ПАСПОРТ ДОСТУПНОСТИ № 8
объекта социальной инфраструктуры (ОСИ)
Дружина «Парус» корпус №1

Организация, расположенная на объекте:
ФГБОУ «ВДЦ «Океан»

Адрес объекта: ***г. Владивосток, ул. Артековская, д. 10***

**АКТ ОБСЛЕДОВАНИЯ
 объекта социальной инфраструктуры
 К ПАСПОРТУ ДОСТУПНОСТИ ОСИ
 № 8**

Фото 1.1

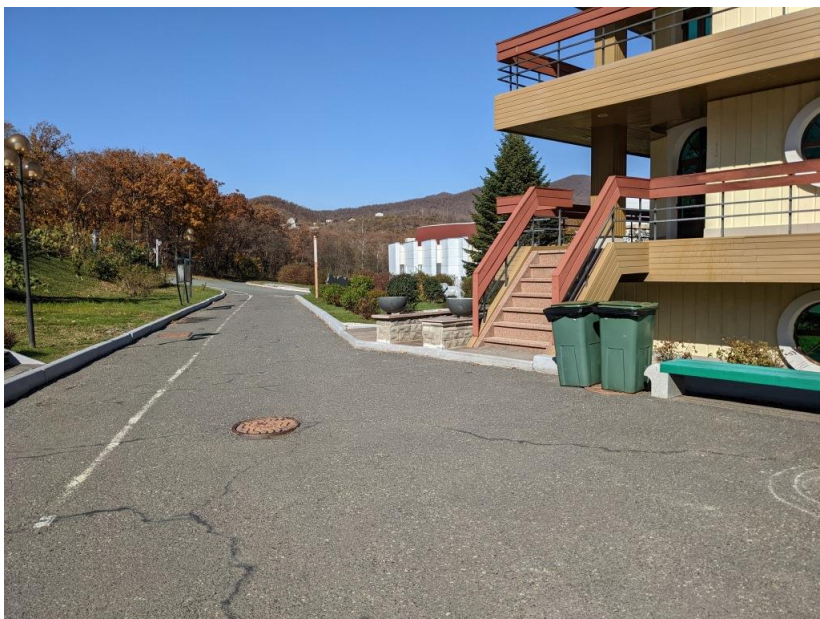
1.1	Вход (входы) на территорию	нет			-	-	-	-
1.2	Путь (пути) движения на территории	есть	1.1-1.6.	5.1.8	Перед лестницей, расположенной перед входной площадкой расположен бордюр высотой более 0,014 м (0,15 м), не дублирующийся бордюром пандусом или плавным понижением.	К	В связи с архитектурными особенностями здания решения по адаптации нецелесообразны. Рекомендуется перенести все зоны оказания услуг для инвалидов в другие жилые корпуса.	Организация альтернативной формы обслуживания

В связи с архитектурными особенностями здания решения по адаптации нецелесообразны. Рекомендуется перенести все зоны оказания услуг для инвалидов в другие жилые корпуса.

Фото 2.1

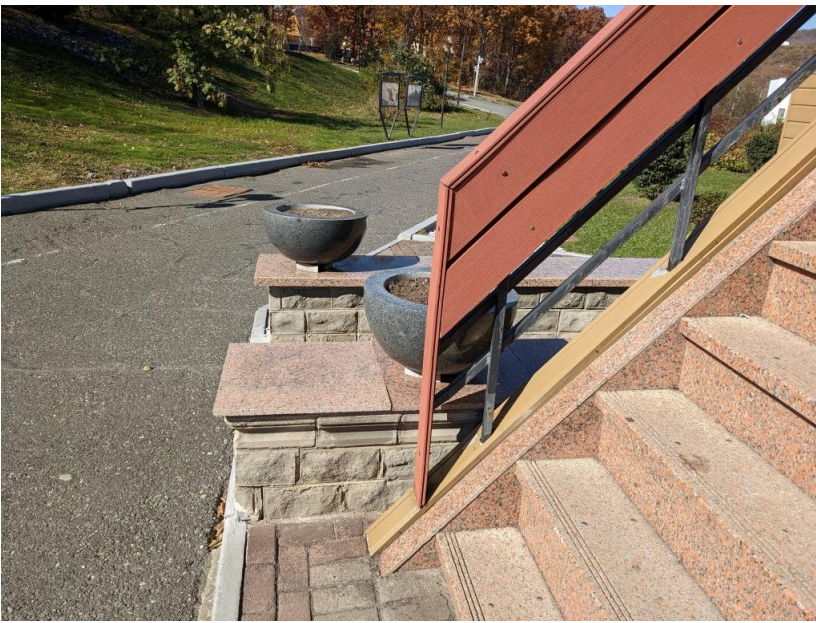
2.1	Лестница (наружная)	есть	2.1, 2.2	5.1.10, п.4.2.2 ГОСТ Р 52875-2018	Перед подъемом и спуском на лестницу, расположенную перед входной площадкой, отсутствуют предупреждающие тактильно-контрастные указатели.	С	В связи с архитектурными особенностями здания решения по адаптации нецелесообразны. Рекомендуется перенести все зоны оказания услуг для инвалидов в другие жилые корпуса.	Организация альтернативной формы обслуживания

5.1.13	Поручни лестницы, расположенной перед входной площадкой, расположены на высоте более 0,9 м (1,16 м), не имеют завершающих горизонтальных окончаний, выступающих за края марша на 0,3 м.	С,О

6.2.8	Краевые ступени лестницы, расположенной перед входной площадкой, не обозначены контрастно.	С		
				5.1.12	Высота ступеней лестницы, расположенной перед входной площадкой, более 0,15 м (до 0,25 м).	С,О

В связи с архитектурными особенностями здания решения по адаптации нецелесообразны. Рекомендуется перенести все зоны оказания услуг для инвалидов в другие жилые корпуса.

Фото 2.6

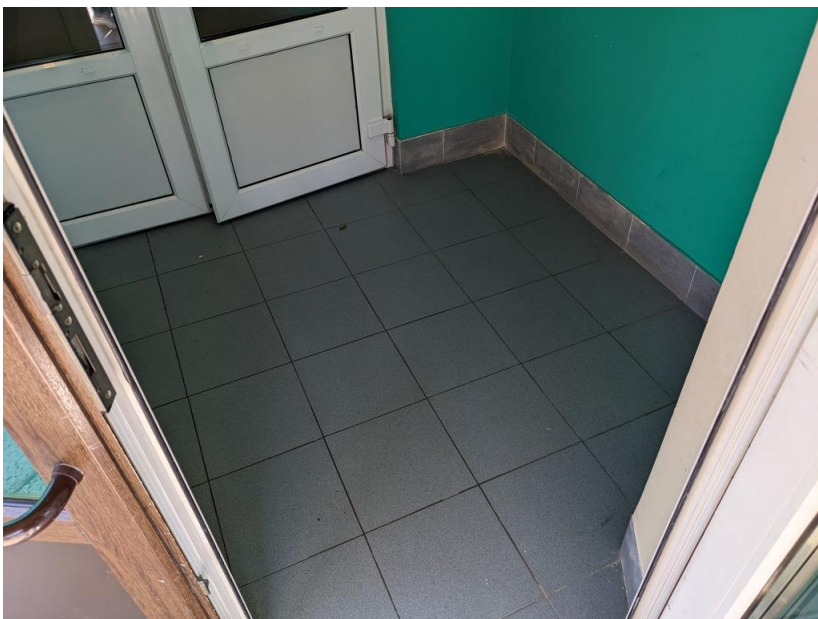
2.4	Дверь (входная)	есть	2.4-2.6	5.1.10, п.4.2.2 ГОСТ Р 52875-2018	Перед входной дверью отсутствуют предупреждающие тактильно-контрастные напольные указатели.	С	В связи с архитектурными особенностями здания решения по адаптации нецелесообразны. Рекомендуется перенести все зоны оказания услуг для инвалидов в другие жилые корпуса.	Организация альтернативной формы обслуживания

6.1.5	Ширина проема створки входной двери менее 0,9 м в свету (0,65 м).	К		
				6.2.4	Высота порога входной двери более 0,014 м (0,018 м).	К		
				6.1.5	Входная дверь не обеспечивает задержку автоматического закрывания продолжительностью не менее 5 с.	К,О, С

6.4.1	Ручка входной двери не контрастна относительно дверного полотна.	С		
2.5	Тамбур	есть	2.7-2.9	5.1.10, п.4.2.2 ГОСТ Р 52875-2018	Перед дверью в тамбуре отсутствуют предупреждающие тактильно-контрастные напольные указатели.	С	В связи с архитектурными особенностями здания решения по адаптации нецелесообразны. Рекомендуется перенести все зоны оказания услуг для инвалидов в другие жилые корпуса.	Организация альтернативной формы обслуживания

Фото 3.1

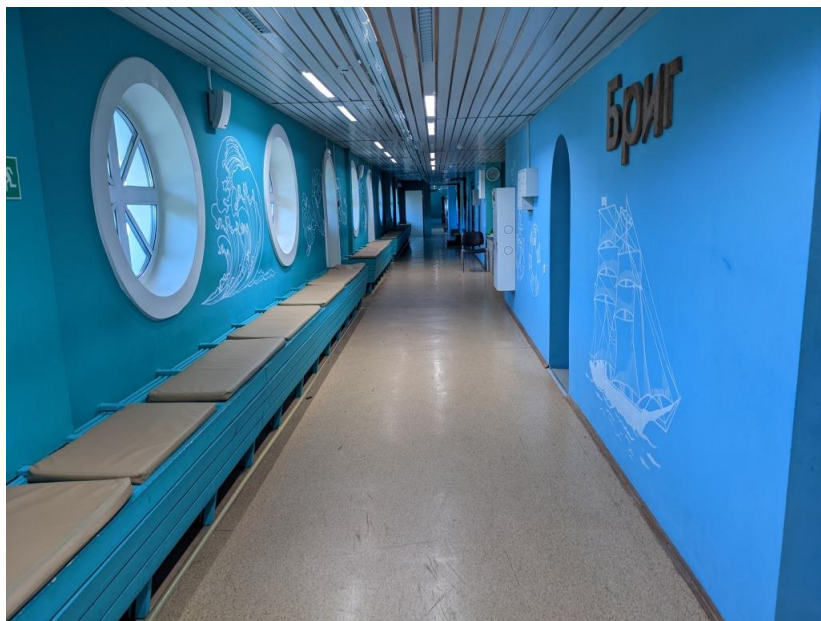
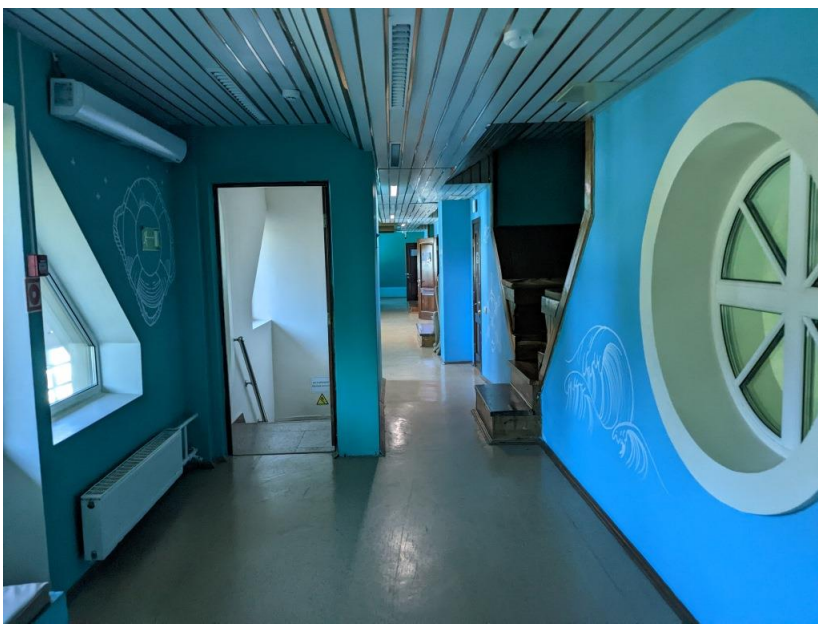
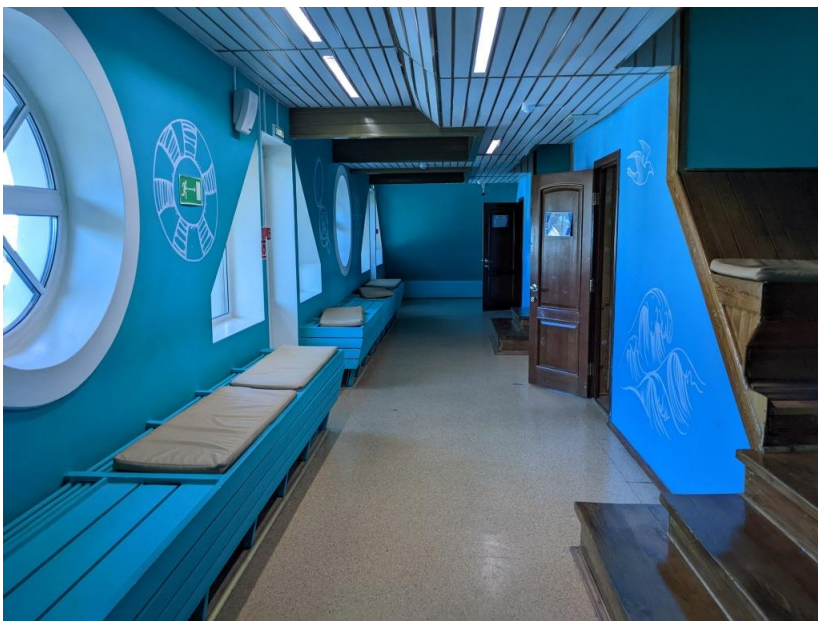
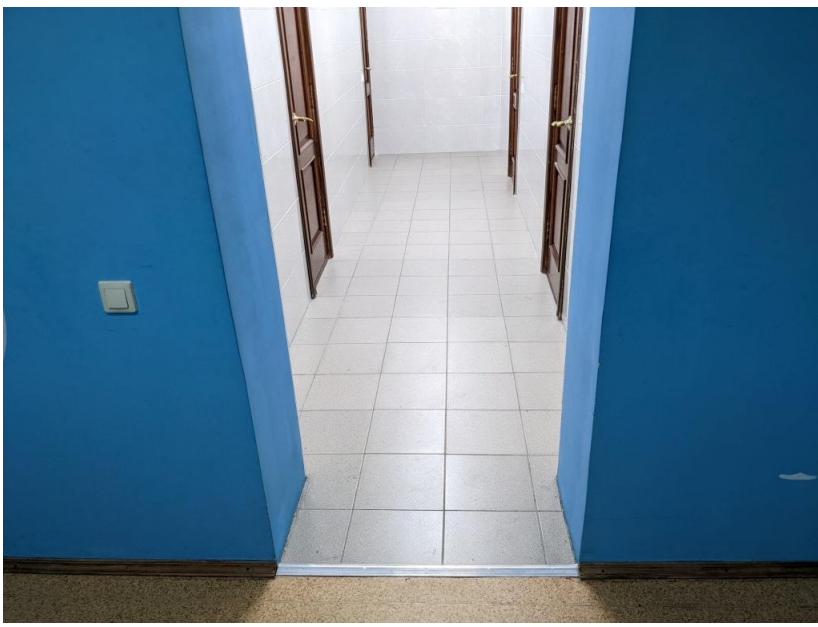
3.1	Коридор (вестибюль, зона ожидания, галерея, балкон)	есть	3.1-3.5, 3.12-3.15	5.1.10	На путях движения в коридорах перед каютами расположены выступающие части лестниц, не обозначенные тактильно.	С	В связи с архитектурными особенностями здания решения по адаптации нецелесообразны. Рекомендуется перенести все зоны оказания услуг для инвалидов в другие жилые корпуса.	Организация альтернативной формы обслуживания

6.2.4	Ширина проема коридора, ведущего к санузлам на 2-м этаже, в свету менее 0,9 м (0,85 м).	К		
				6.2.4	Высота порога коридора, ведущего к санузлам на 2-м этаже, более 0,014 м (0,04 м).	К

В связи с архитектурными особенностями здания решения по адаптации нецелесообразны. Рекомендуется перенести все зоны оказания услуг для инвалидов в другие жилые корпуса.

Фото 3.6

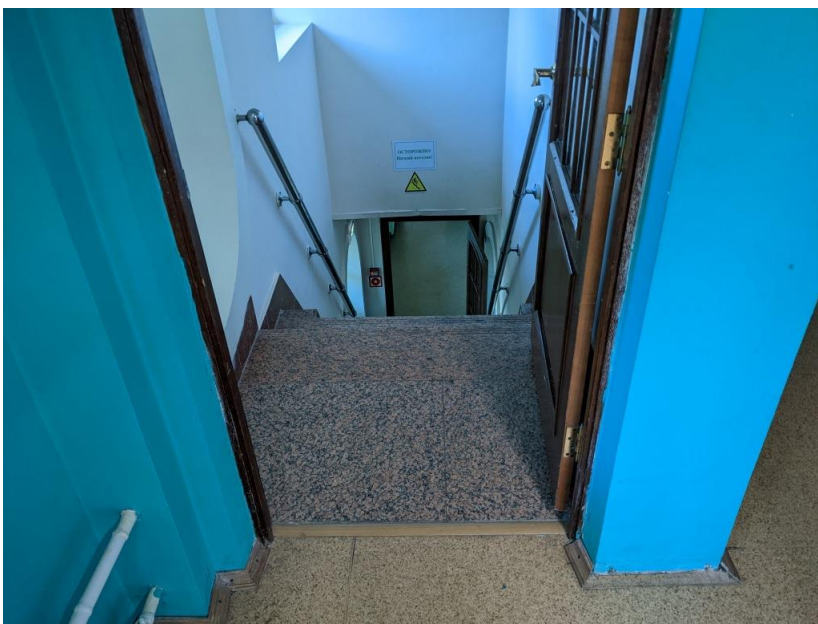
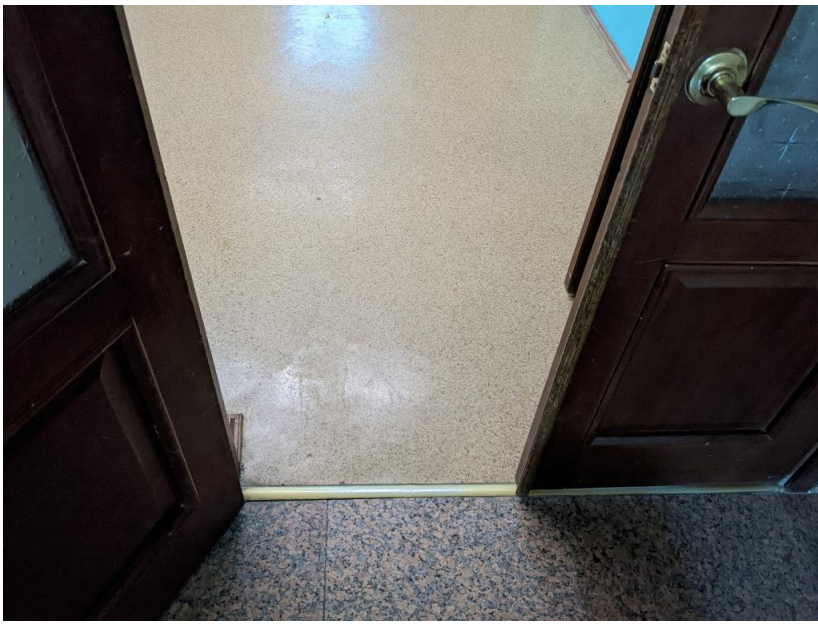
3.3	Пандус (внутри здания)	нет						
3.4	Лифт пассажирский (или подъемник)	нет		-	-	-	-	-
3.5	Дверь	есть	3.6, 3.8, 3.11	6.2.3, п.4.3.2 ГОСТ Р 52875-2018 6.2.4	На участках пола перед дверьми, расположенными фронтально на путях движения внутри здания, отсутствуют предупреждающие тактильно-контрастные указатели. Ширина проемов дверей, расположенных перед лестницами, ведущими к коридорам нижних этажей, в свету менее 0,9 м (0,76 м).	С К	В связи с архитектурными особенностями здания решения по адаптации нецелесообразны. Рекомендуются перенести все зоны оказания услуг для инвалидов в другие жилые корпуса.	Организация альтернативной формы обслуживания

Фото 3.9

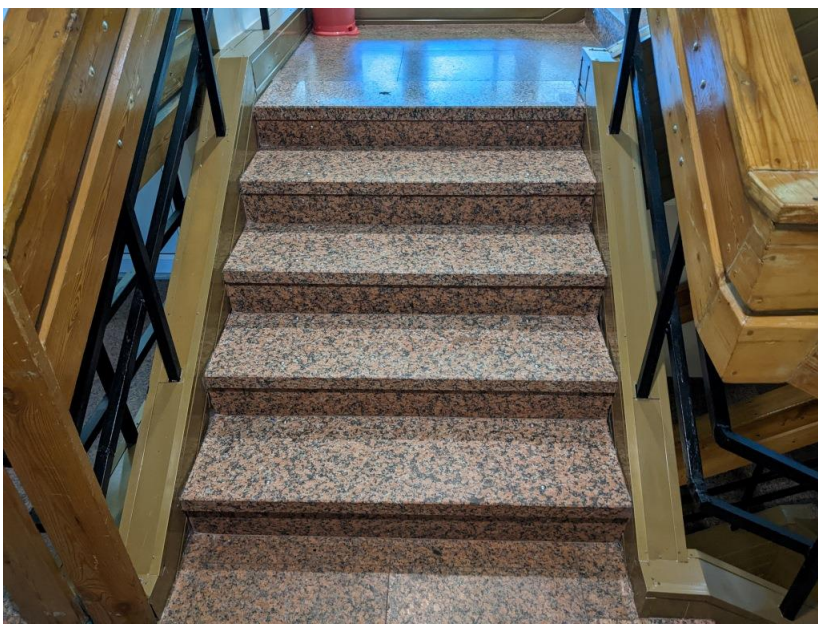
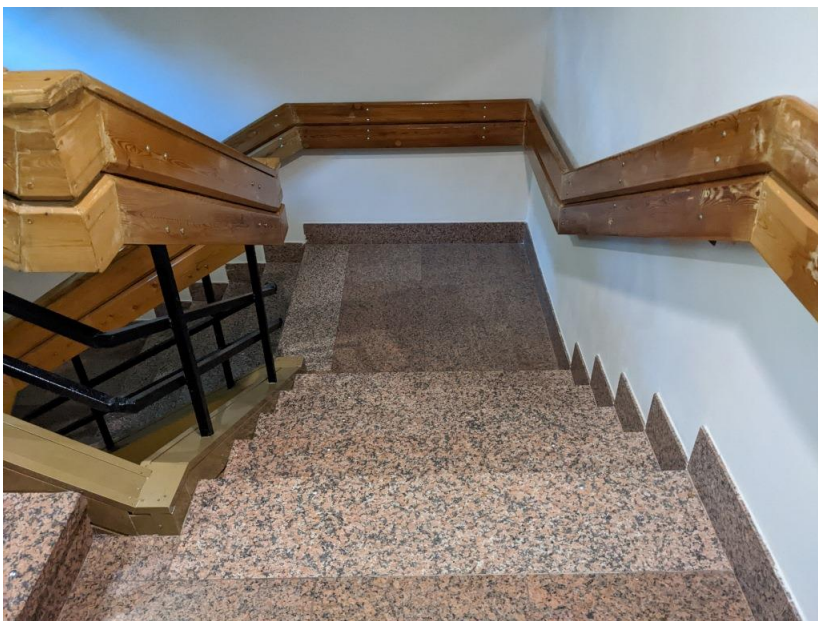
3.2	Лестница (внутри здания)	есть	3.7, 3.9, 3.10	6.2.3, п.4.3.2 ГОСТ Р 52875-2018	Перед подъемами и спусками на внутренние лестницы отсутствуют предупреждающие тактильно-контрастные указатели.	С	В связи с архитектурными особенностями здания решения по адаптации нецелесообразны. Рекомендуется перенести все зоны оказания услуг для инвалидов в другие жилые корпуса.	Организация альтернативной формы обслуживания

6.2.8	Отсутствует маркировка краевых ступеней внутренних лестниц.	С		
				6.2.12	На боковой поверхности поручней внутренних лестниц отсутствуют рельефные обозначения этажей.	С

6.2.13	Внутренние лестницы не дублируются лифтами или подъемниками.	К

6.2.8	Высота ступеней некоторых внутренних лестниц более 0,17 м (до 0,245 м).	С,О		
				6.2.11	Поручни внутренних лестниц расположены на высоте более 0,9 м (1,0-1,03 м).	С,О

Фото 3.19

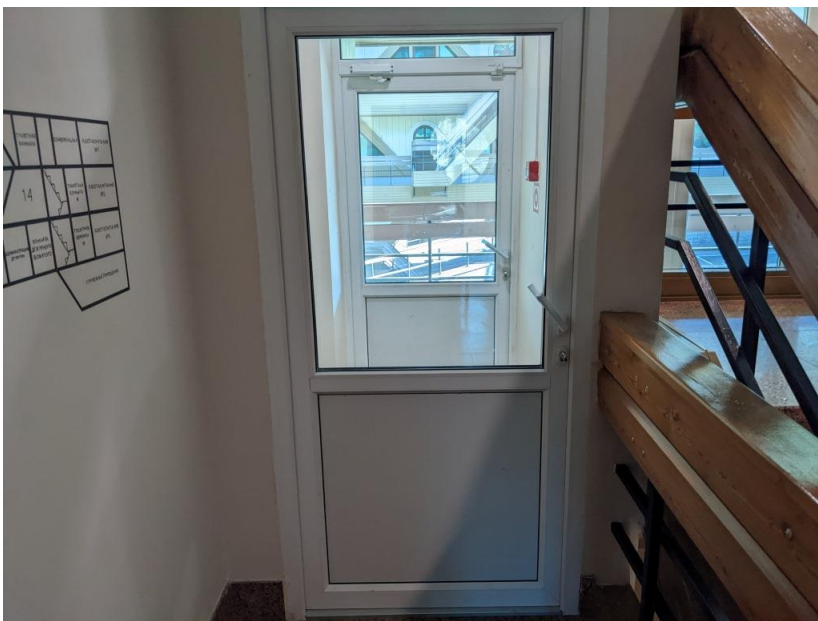
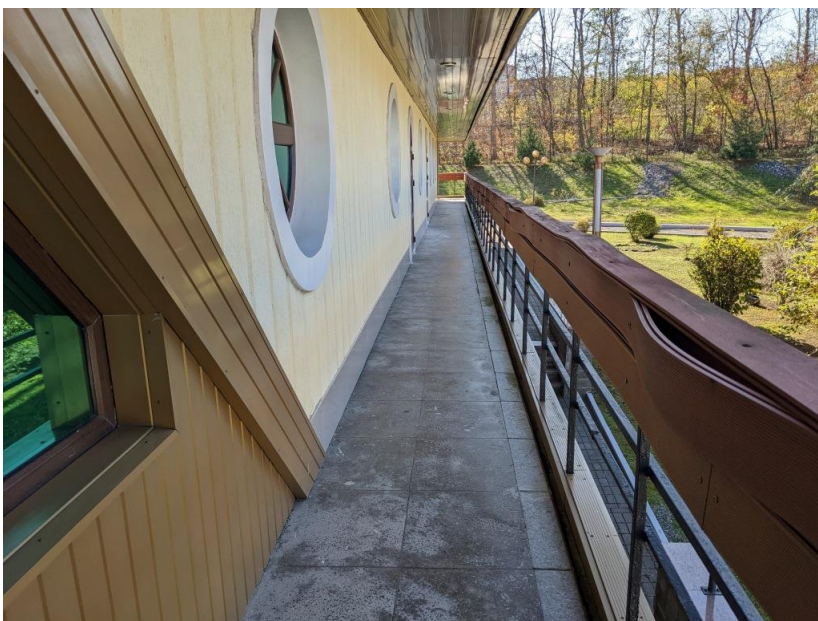
3.6	Пути эвакуации (в т.ч. зоны безопасности)	есть	3.16-3.21	6.2.29 6.2.4 6.2.4	Лестницы на путях эвакуации не обозначены контрастно. Лестницы на эвакуационных выходах не дублируются пандусами. Ширина проемов некоторых эвакуационных дверей в свету менее 0,9 м (0,78 м). Перед эвакуационными выходами расположены пороги и ступени высотой более 0,014 м (0,075, 0,09 и 0,135 м).	С К,О К К	В связи с архитектурными особенностями здания решения по адаптации нецелесообразны. Рекомендуются перенести все зоны оказания услуг для инвалидов в другие жилые корпуса.	Организация альтернативной формы обслуживания
	ОБЩИЕ требования к зоне	Выделен наиболее рациональный (короткий и удобный) путь к зоне целевого назначения, выключатели и розетки - на высоте 0,8 м от уровня пола, наличие зоны

Фото 4.14

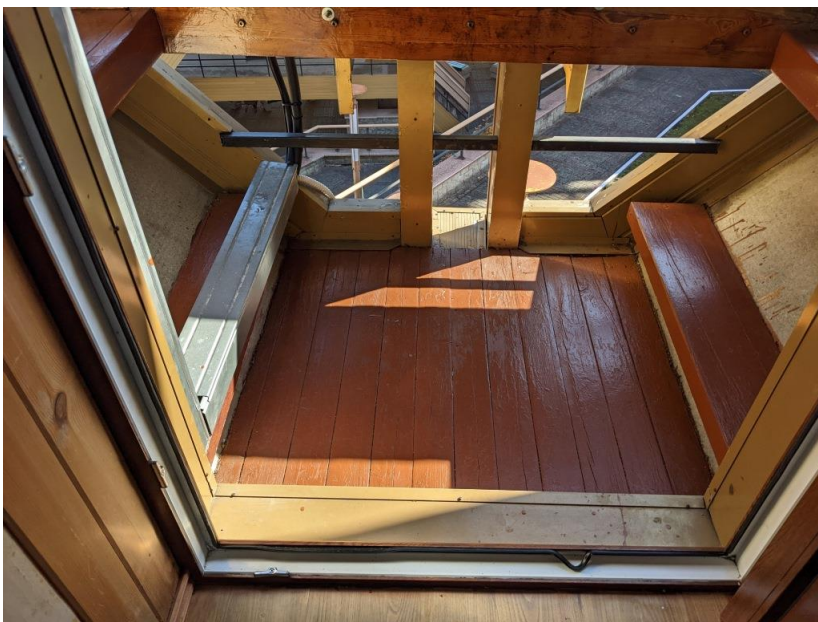
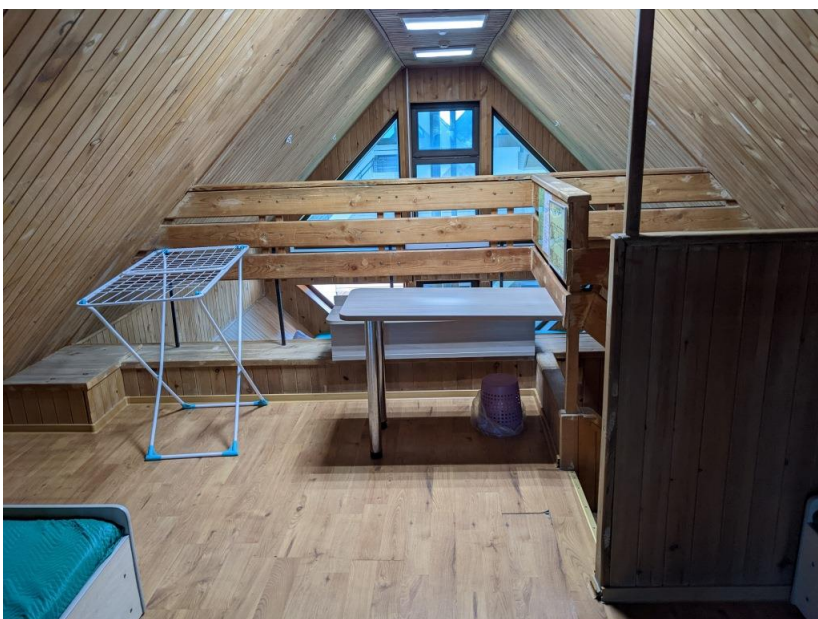
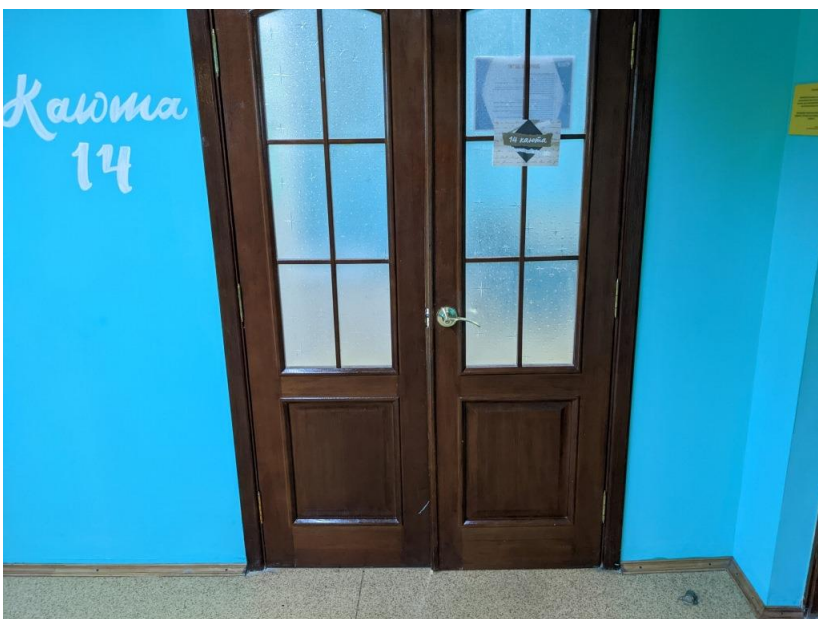
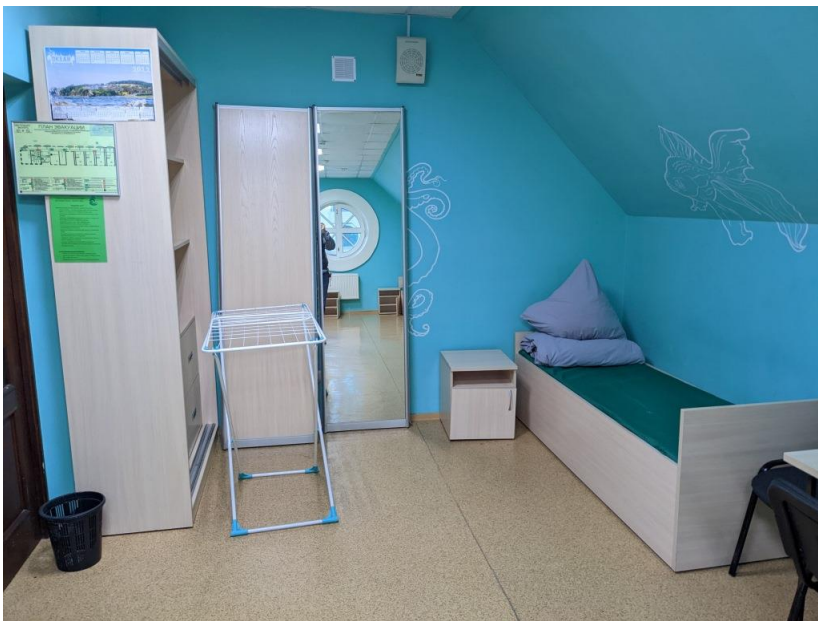
Наименование функционально-планировочного элемента	Наличие элемента		Выявленные нарушения и замечания			Работы по адаптации объектов	
	есть/нет	№ фото	№ п. СП 59.133 30.2020 или др. док-т	Содержание	Значимо для инвалида (категория)	Содержание	Виды работ
Жилые помещения	есть		7.1.6	Ширина дверных проемов на входах в верхние каюты в свету менее 0,8 м (0,67 м). Перед нижними каютами расположены необозначенные контрастно и тактильно лестницы, не дублирующиеся пандусами.	К К,С	В связи с архитектурными особенностями здания решения по адаптации нецелесообразны. Рекомендуются перенести все зоны оказания услуг для инвалидов в другие жилые корпуса.	Организация альтернативной формы обслуживания
Санузел	нет			-	-	-	-
